Rapport établi le : 08/06/2023
Rédacteur : Benjamin PALACIO

RAPPORT DE DIAGNOSTIC TECHNIQUE

DHL

ZONE PORTUAIRE DE LOIRE ST ROMAIN EN
GAL
669 RUE DE PROVENCE
69700 LOIRE SUR RHONE

Fiche de chantier n° 2

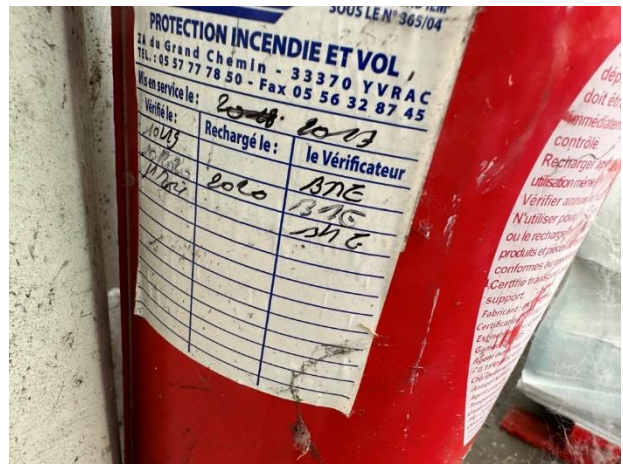
Les extincteurs mentionnent une date de contrôle en 2021 hors selon les rapports ce dernier a été réalisé en date du 17/01/2023 par SOCOTEC

Mettre la date du dernier contrôle sur les extincteurs

Fiche de chantier n° 6

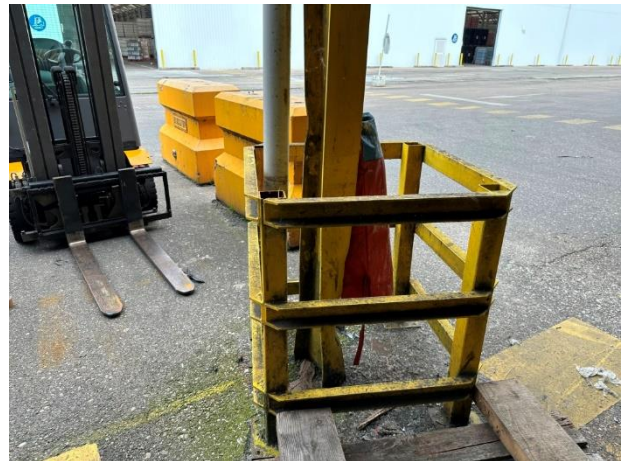
Poteaux dégradés - quai de livraison Carrefour

Remplacement de l'élément dégradé

Fiche de chantier n° 9

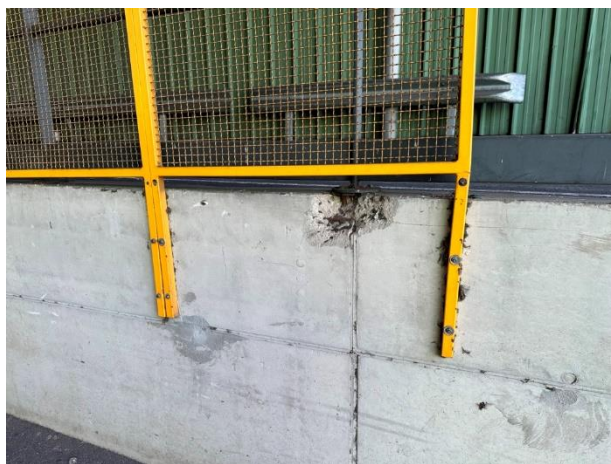
Présence d'amorces d'éclat - éclatement de béton avec acier apparent - fissures sur le mur de soutènement du quai de livraison de Métro bâtiment M&B

Purger les amorces d'éclats, les fissures, et réaliser une reprise du béton avec un traitement des aciers

Fiche de chantier n° 10

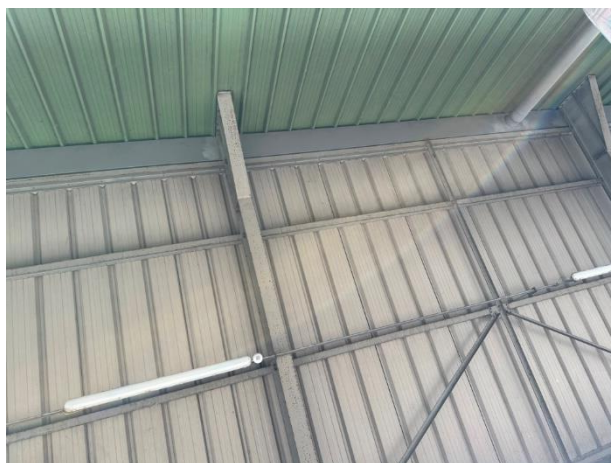
Traces de rouilles sur l'ensemble des éléments de charpente du auvent du bâtiment Métro M&B

Prévoir un traitement anti rouille et une reprise peinture

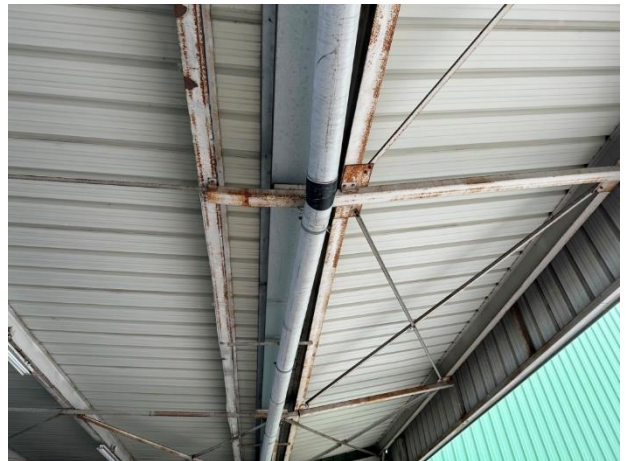
Traces de rouilles sur l'ensemble des éléments de charpente du auvent du quai de chargement Carrefour

Prévoir un traitement anti rouille et une reprise peinture

Fiche de chantier n° 20

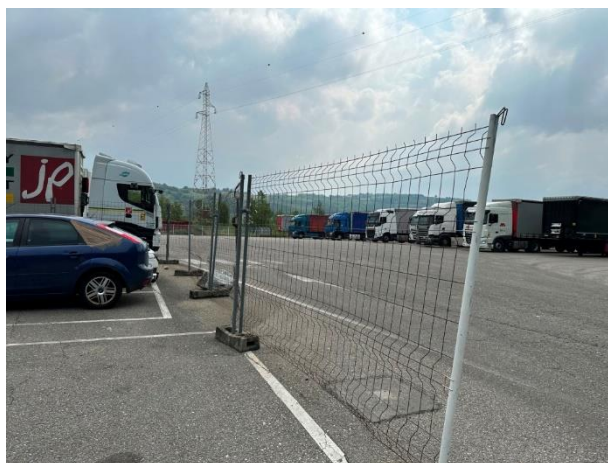
Barrières HERAS dégradées - Parkings visiteurs et personnel

Prévoir de remplacer par des barrières rigide

Fiche de chantier n° 23

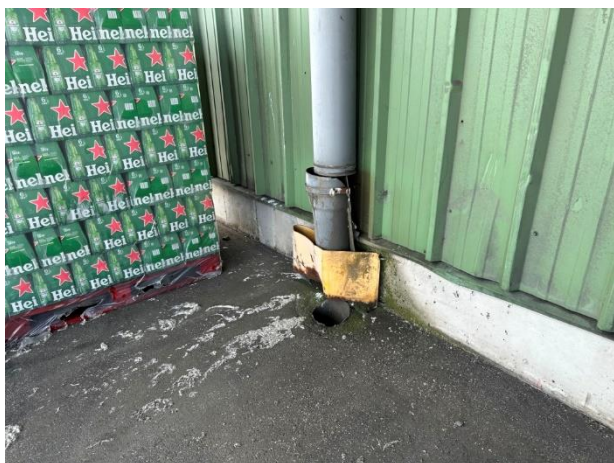
Descentes EP dégradée - Picking Métro

Remplacer la partie dégradée

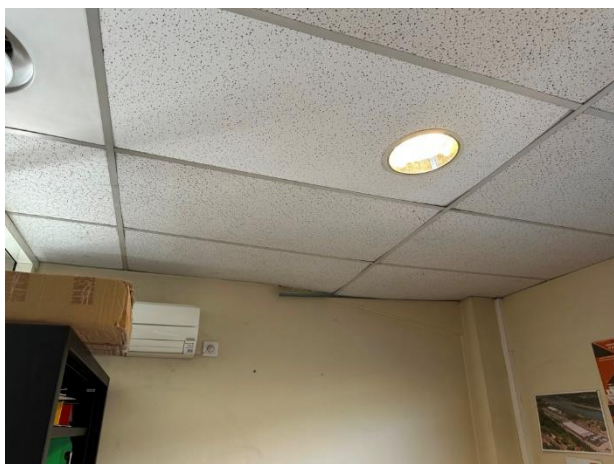
Dalles de faux-plafonds dégradées dans les bureaux par des anciennes infiltrations d'eau. Structure d'un faux-plafond dégradé dans les bureaux DHL, Picking Métro et accueil de l'entrée principale

Remplacer les dalles de faux-plafond dégradées et reprise de la structure de faux-plafond

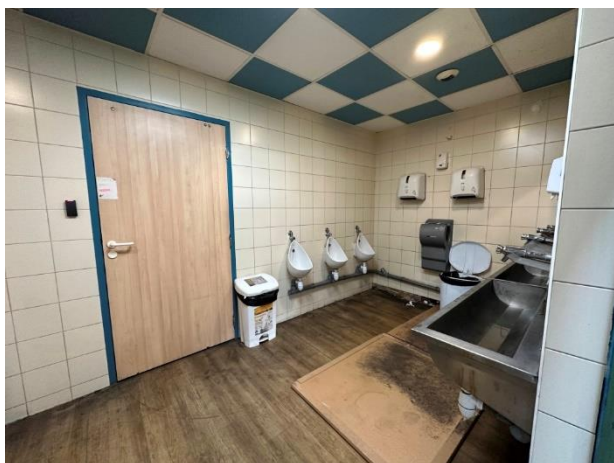
Revêtement de sol en état d'usage dans les sanitaires au-rez-de-chaussée réservé au personnel

Prévoir son remplacement

Fiche de chantier n° 26

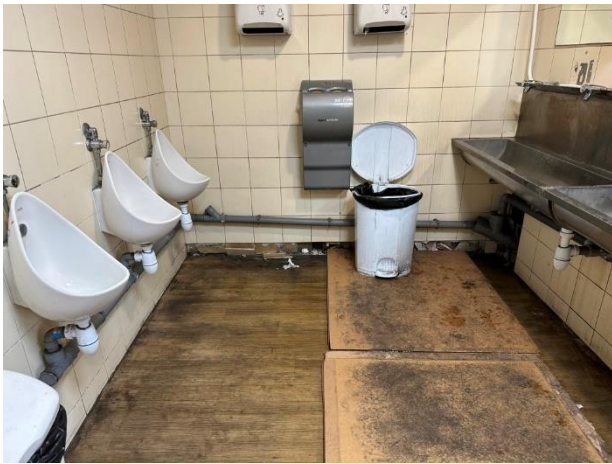
Partie basse de cloison avec faïence dégradée - Sanitaires du personnel

Prévoir une reprise de la cloison et de la faïence
